Mission régionale d'autorité environnementale

Bourgogne-Franche-Comté

**Avis de la Mission Régionale d'Autorité environnementale
de Bourgogne-Franche-Comté
sur le projet de centrale photovoltaïque au sol
sur la commune de Langeron (58)**

n°BFC-2020-2552

Localisation de la ZIP (extrait de la carte du dossier)

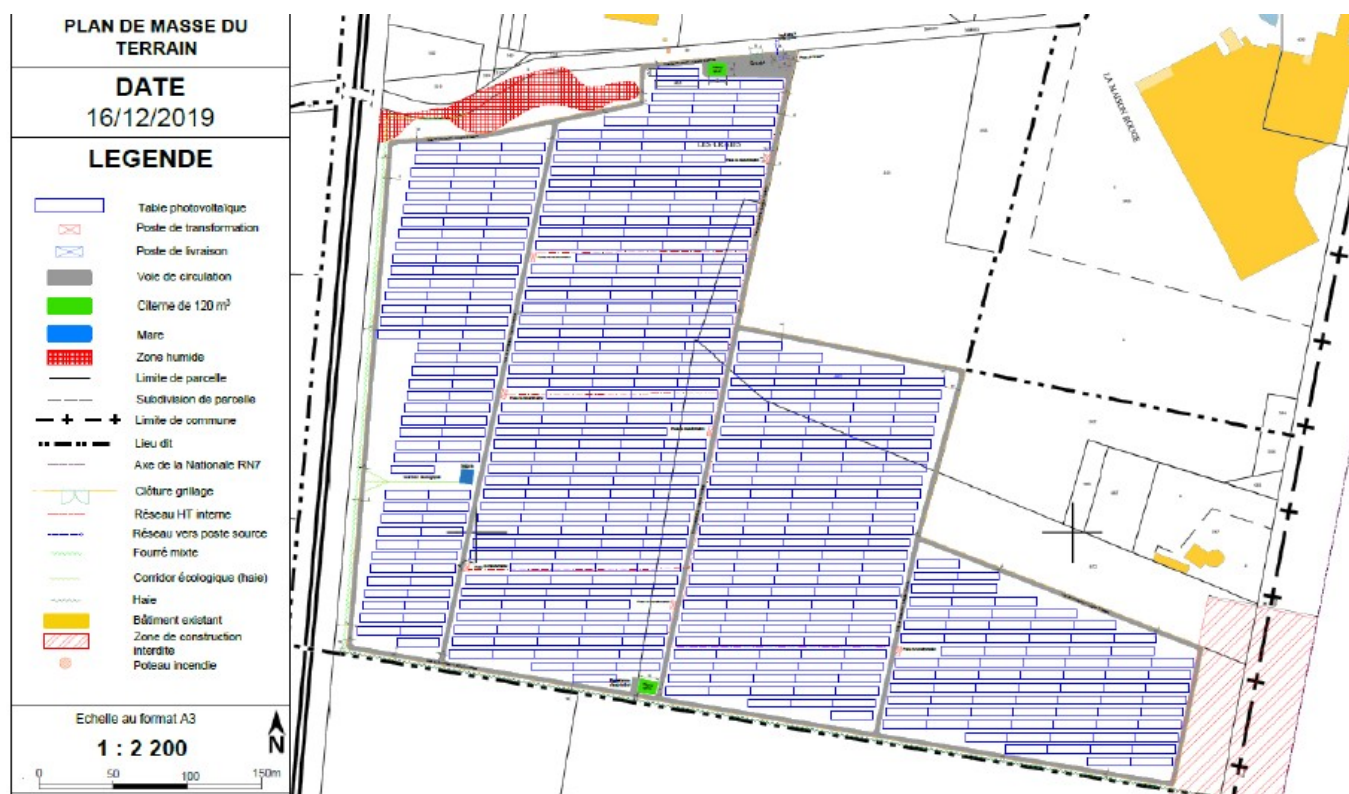
Deux points de raccordement au réseau sont envisagés ; l'un est localisé à Saint-Pierre-le-Moûtier, à 2,2 km, avec une capacité restante EnR de 11,3 MW. L'autre est situé sur la commune de Saint-Parize-le-Châtel, à 5,8 km, avec une capacité restante de 5,0 MW. Ces capacités n'étant pas suffisantes pour l'ampleur du projet, le dossier indique que « des modifications et aménagements devront être effectués au sein de ces postes pour pouvoir raccorder les projets photovoltaïques ». **La MRAe recommande de compléter le dossier avec des informations sur le scénario probable de raccordement, ainsi que par la description de son tracé prévisible et des mesures E, R, C qui seraient à mettre en œuvre.**
